Response to the comments of Transport Department (as at 30 June, 2026)

項目:新界打鼓嶺丈量約份第87約地段第360A號A分段(部分)、第360A號餘段(部分)、第360B號A分段(部分)、第360B號餘段(部分)、第360C號餘段(部分)、第360C號A分段(部分)、第360D號A分段(部分)及第360D號餘段(部分)和毗連政府土地 擬議臨時貨倉及露天存放建築材料連附屬設施及相關的填土工程 (為期 3 年)	圖目: 車輛(私家車) 行駛示意圖 (由申請場地駛出往 坪輦路方向)	圖號: 圖 11
		比例: 1:500

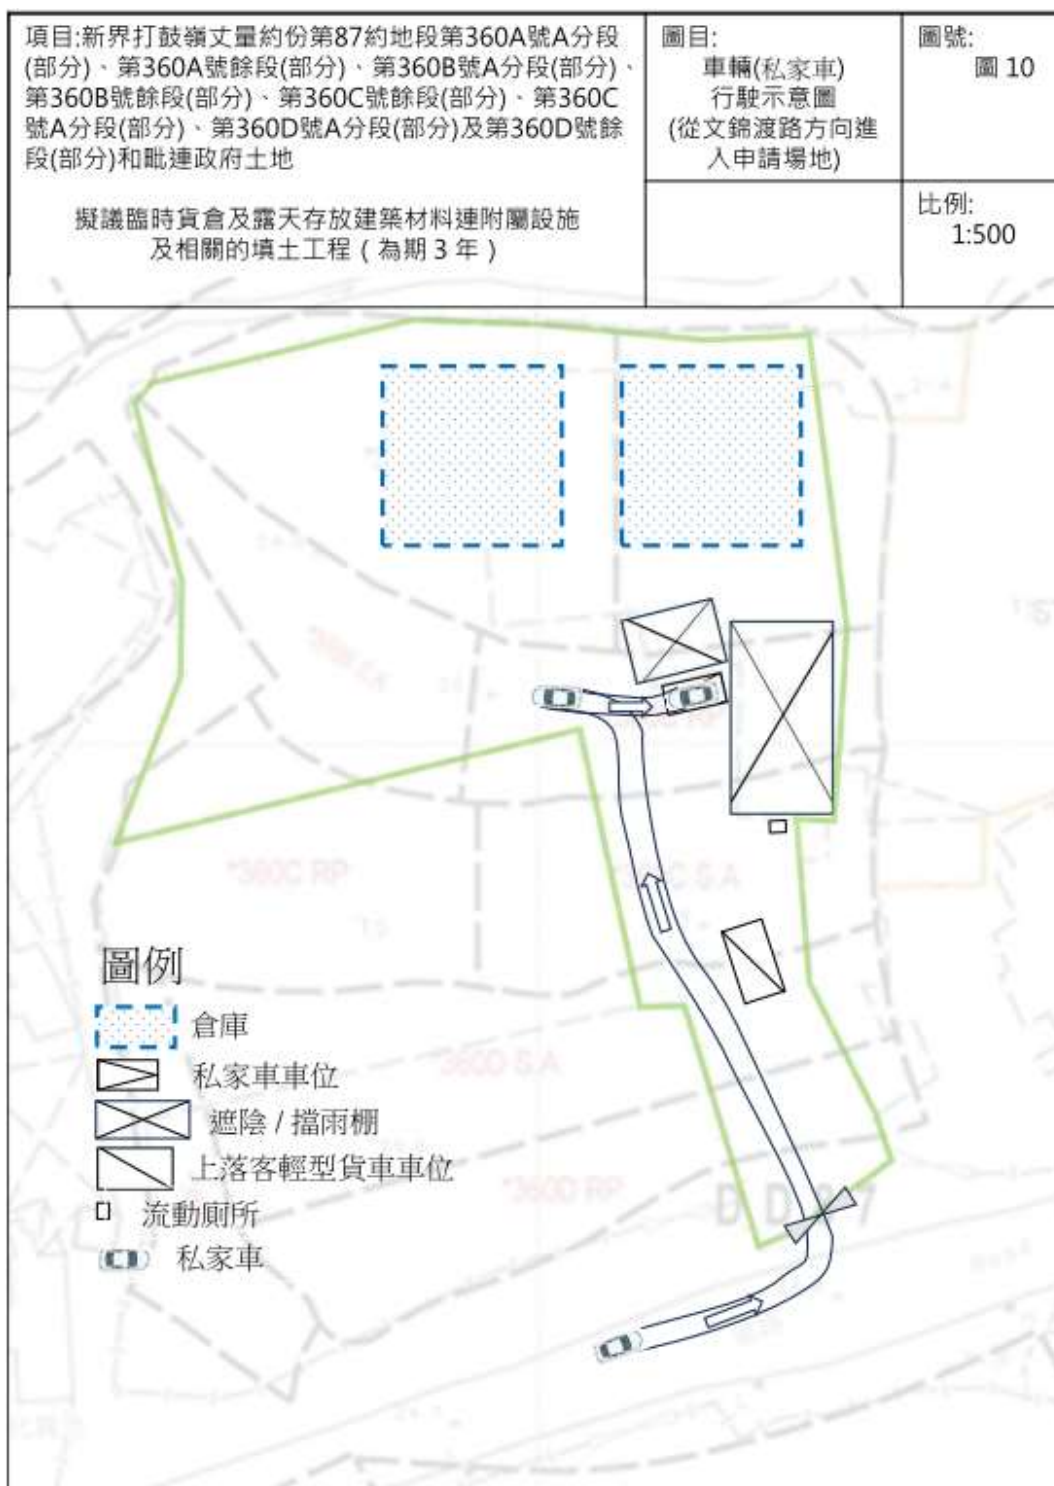
1. The applicant shall demonstrate the satisfactory maneuvering of the private car within the application site (the Site) and into/out of the parking, preferably using the swept path analysis;

知悉。有關私家車的車輛行車線分析圖已新增。見下圖 10, 11, 12, 13。
